Nasz znak: ZP-341-8-2009

**Dotyczy: wyjaśnienia treści SIWZ na zadanie pn” Pałac Książęcy w Żaganiu –
Centrum Tożsamości i Przyszłości Europejskiej – ETAP I „**

Odpowiedzi na zapytania do SIWZ

Pyt. 14 –

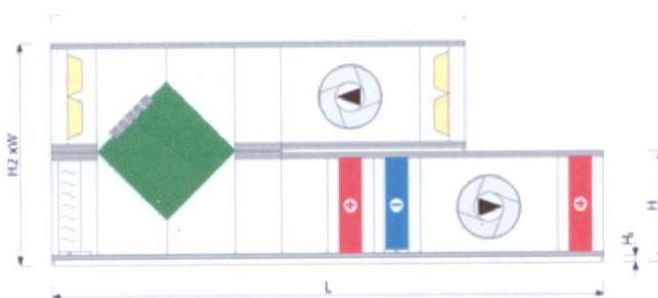
Z jakich sekcji ma składać się centrala wentylacyjna oraz jaką powinna posiadać moc nagrzewnicy i chłodnicy?

1. Pyt.14 z 29.04.209.

Agregat schładzający moc 60 kW i moc chłodnicza 170-200 kW i taki należy przyjąć e wymiennik

Przewidziano dwa stopnie nagrzewnic 540kW i 100kW
